Рабочая группа по пассивной безопасности

Правила № 16 ООН (ремни безопасности)

Предложение по поправкам серии 09 к Правилам № 16 ООН (ремни безопасности)*

Представлено экспертом от Нидерландов

2. Схемы знаков официального утверждения ремней безопасности (см. пункт 5.3.5 настоящих Правил)

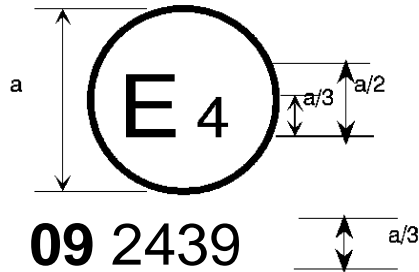
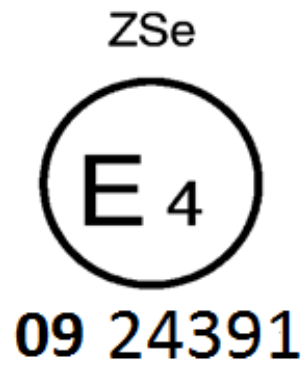
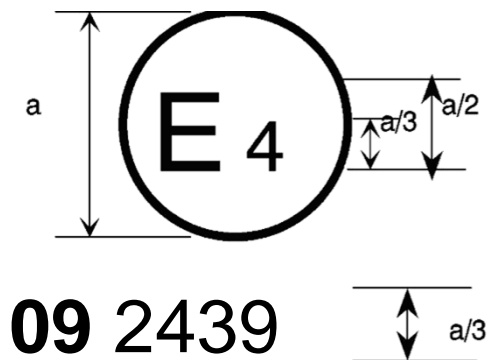
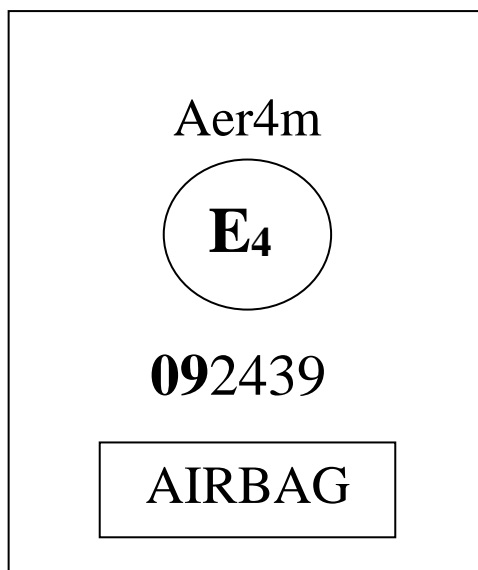
Ремень ... в момент предоставления официального утверждения настоящие Правила уже включали поправки серий 06, 07, ~~и~~ 08 **или** 09.

Ремень ... в момент предоставления официального утверждения настоящие Правила уже включали поправки серий 06, 07, ~~и~~ 08 **или** 09.

Ремень ... в момент предоставления официального утверждения настоящие Правила уже включали поправки серий 06, 07, ~~и~~ 08 **или** 09.

Ремень ... в момент предоставления официального утверждения настоящие Правила уже включали поправки серий 06, 07, ~~и~~ 08 **или** 09.

Ремень ... в момент предоставления официального утверждения настоящие Правила уже включали поправки серий 06, 07, ~~и~~ 08 **или** 09. Этот ремень не должен устанавливаться на транспортных средствах категории M₁.

Ремень ... в момент предоставления официального утверждения настоящие Правила уже включали поправки серий 06, 07, ~~и~~—08 **или 09**. Этот ремень безопасности должен устанавливаться на транспортных средствах, оборудованных подушками безопасности на указанном сиденье».
